监 理 通 知 单

工程名称: 天合肥城石横镇 150 兆瓦农光+渔光互补项目 (一期 80 兆瓦) 编号: JL-A07-046

事由: 关于光伏区施工质量及安全事宜

桩体左右偏差严重

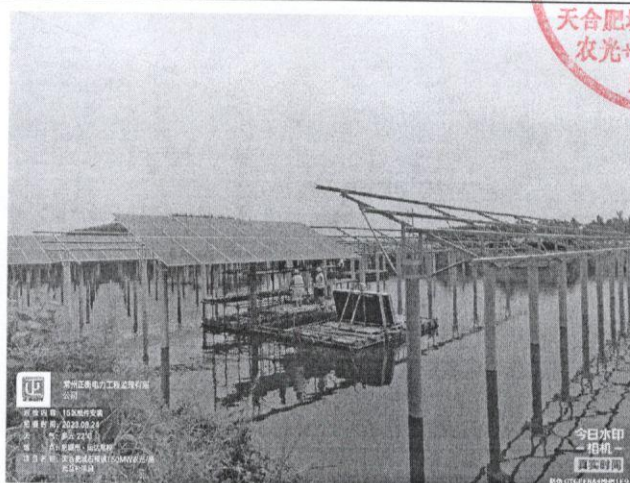
- 1、南大留各别桩顶标高不在同一水平、桩体不垂直、装位偏差较大, 不符合要求;
- 2、施工区域缺少安全警示标语, 不符合安全文明施工;
- 3、水上作业人员未穿救生衣、未配备救生圈, 不符合要求;
- 4、采用支架檩条做脚手架, 未做好成品保护;
- 5、其他未尽事宜自查自纠;

对以上问题总包单位, 加强现场管控, 整改部分必须 2 日内整改完成回复本项目监理部。
